盐城联孚石化有限公司西厂区地块 修复项目修复范围变更方案

委托单位：盐城市新洋经济区管理委员会

编制单位：江苏科易达环保科技股份有限公司

二〇二三年三月

图 5.1-2 XF (一) -1 修复范围与公厕位置图

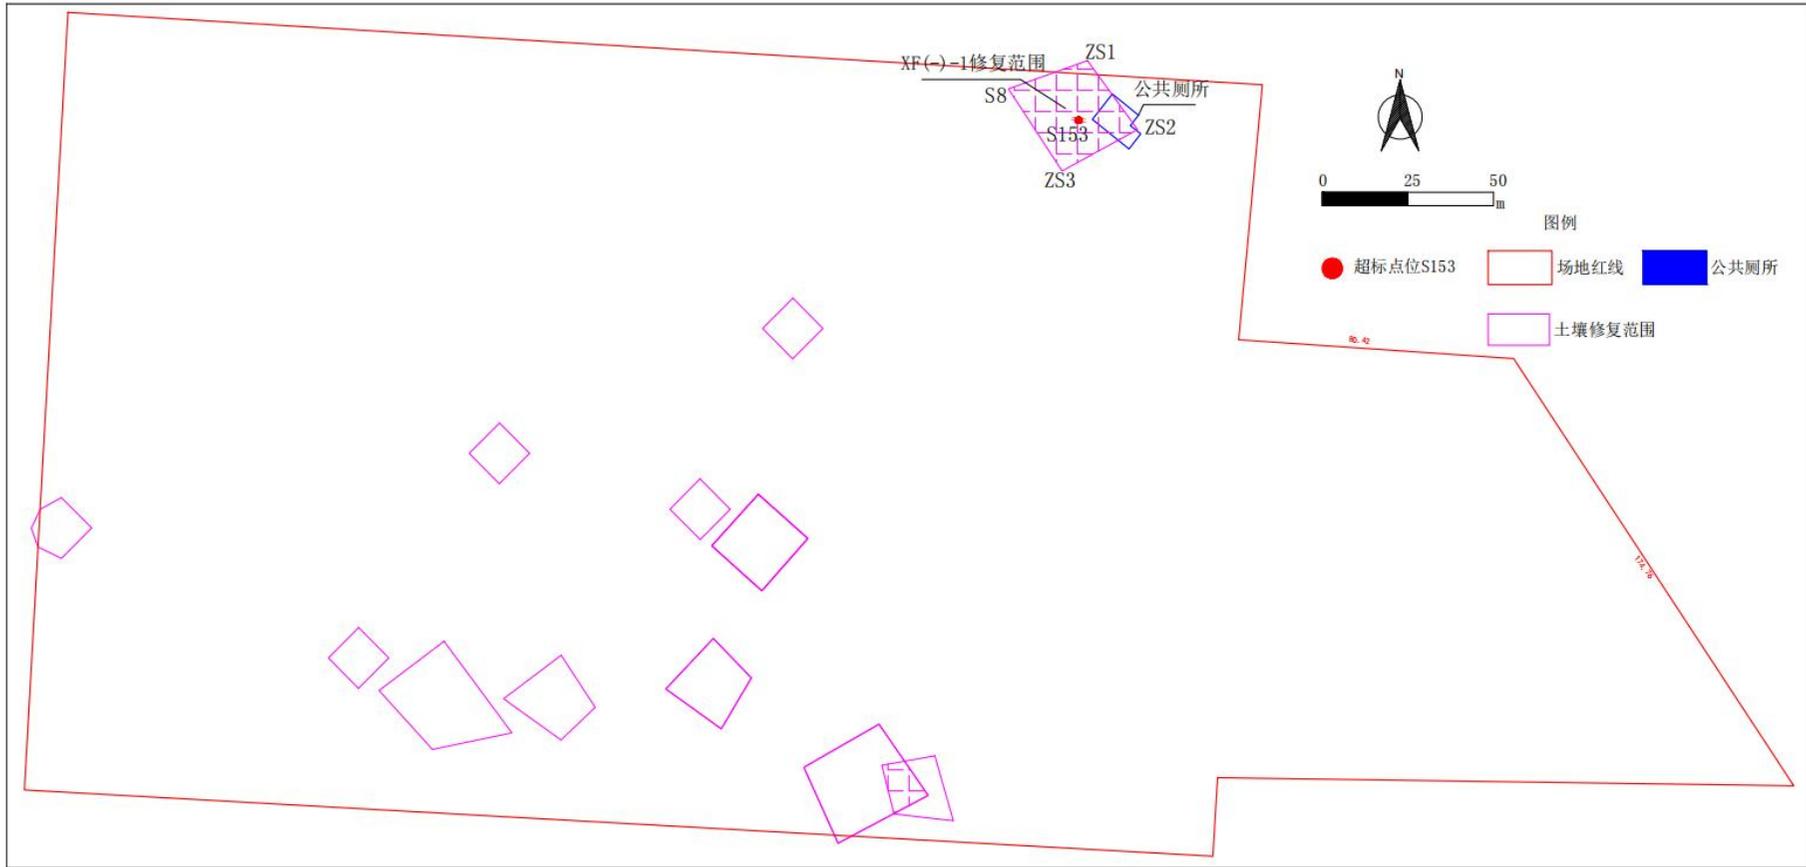
XF（一）-1 区修复范围与公厕相对位置详见图 5.1-3。

图 6.1-1 XF（一）-1 变更前后修复范围对比

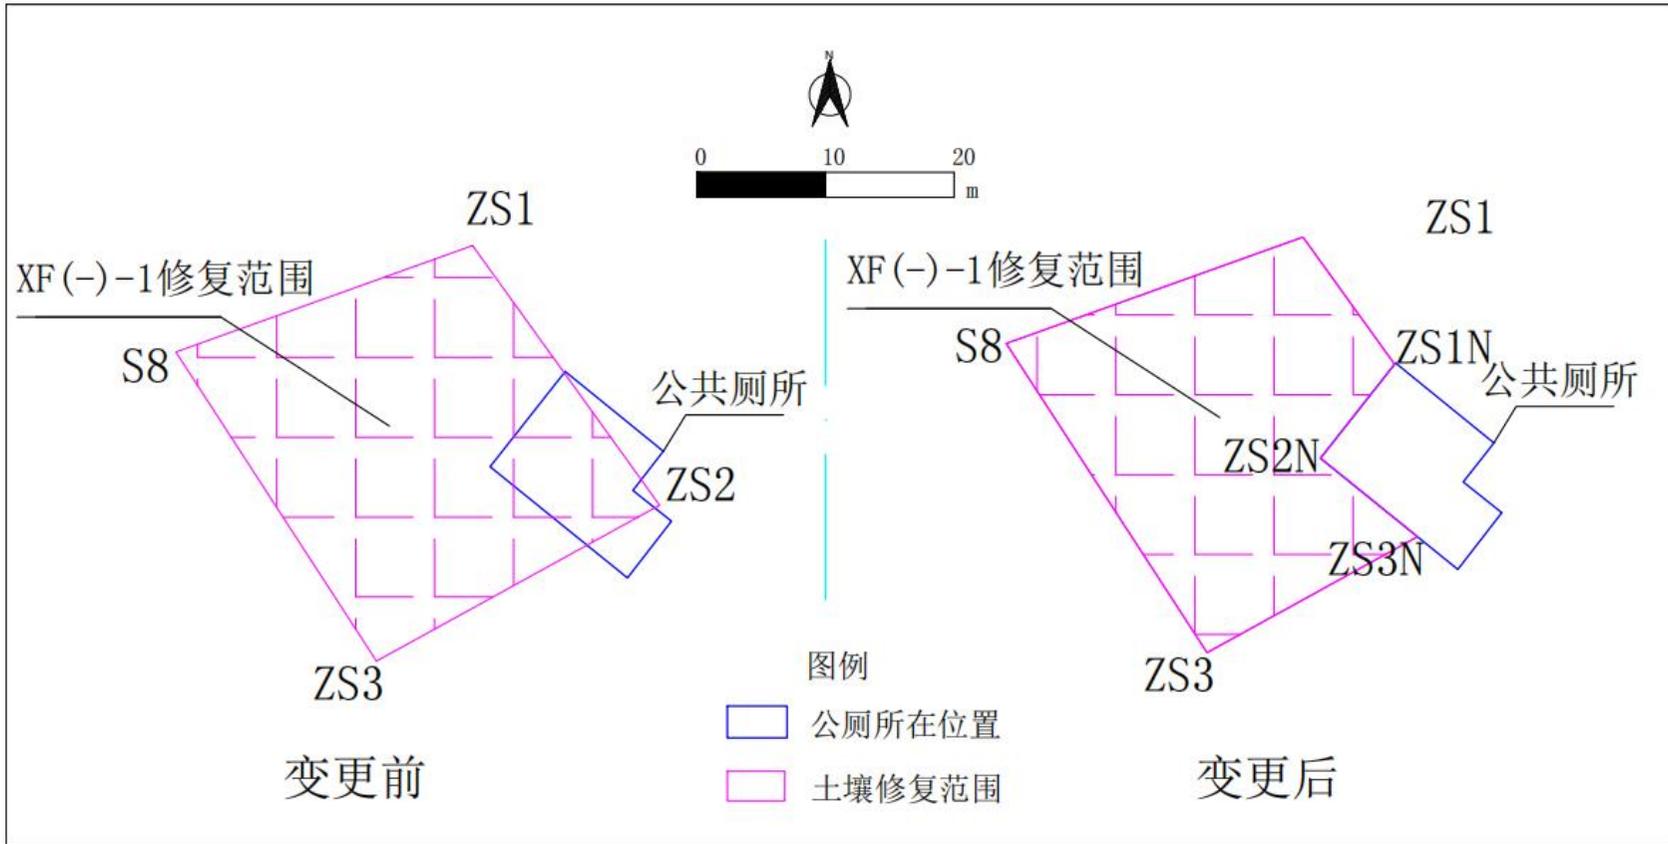
公共厕所占用的 XF（一）-1 地块范围内的面积约 109.55 m² 不进行修复，变更前后修复范围对比图见图 6.1-1，变更前后修复范围拐点坐标对比情况详见表 6.1-1，变更前后修复面积与修复方量对比情况详见表 6.1-2。

| 地块 | 类别 | 变更前 | 变更后 | 备注 |
|------------|-----------------------|---------|---------|-------------------|
| | 修复方量（m ³ ） | 833.711 | 724.161 | 变更后修复方量减少 109.55 |
| 总污染土壤修复 | 修复方量（m ³ ） | 7569.29 | 7459.74 | 变更后总修复方量减少 109.55 |
